**sur le projet de centrale photovoltaïque au sol
sur le territoire de la commune de VENACO (Haute-Corse)**

N°MRAe
2021CORSE / PC02

Avis du 7 avril 2021 sur le projet de centrale photovoltaïque au sol sur le territoire de la commune de VENACO

Illustration 4 : localisation des espèces végétales protégées (source : étude d'impact)

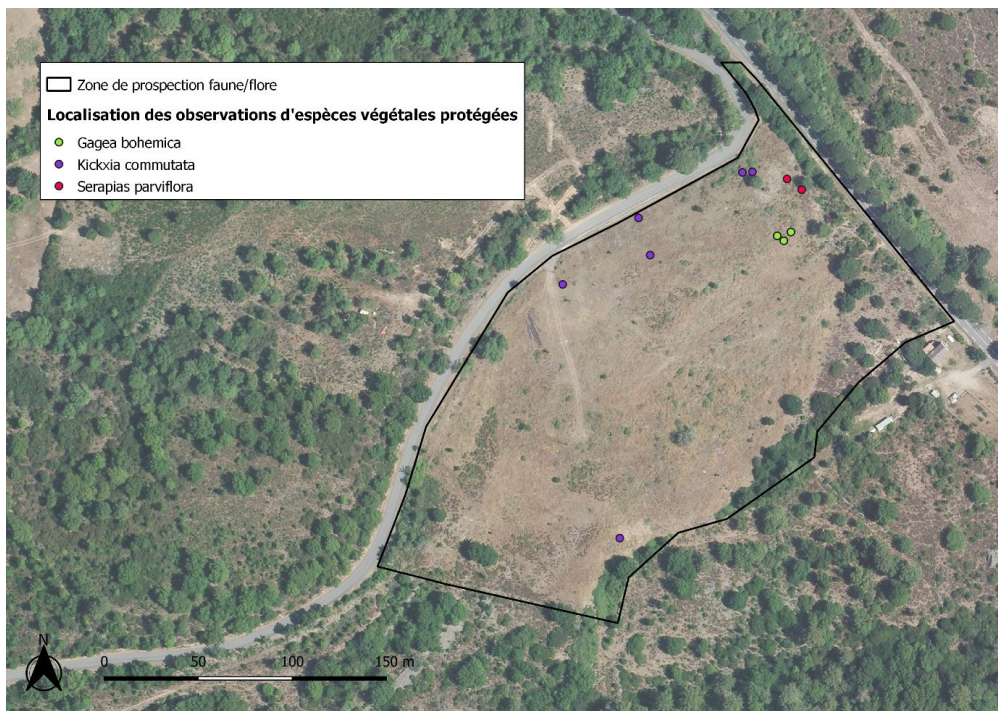
Le niveau d'impact du projet sur la flore est qualifié de faible par l'étude d'impact. Cette analyse semble justifiée par la présence d'espèces de flore protégées largement répandues sur l'île. On note plus précisément la présence de trois espèces végétales protégées mais non menacées : la Gagée de Bohême (*Gagea bohemica*), le Linéaire Grecque (*Kickxia commutata*) et le Sérapias à petites fleurs (*Serapias parviflora*). Elles sont recensées sur la carte ci-dessous.

La MRAe recommande d'établir, en complément des mesures MR-1 et MR-6 évoquant des itinéraires et plan de circulation des véhicules, un plan précis délimitant les zones de circulation, les zones balisées pour l'évitement de la flore protégée et l'emplacement des haies, ces dernières devant également respecter la mesure ME-1.
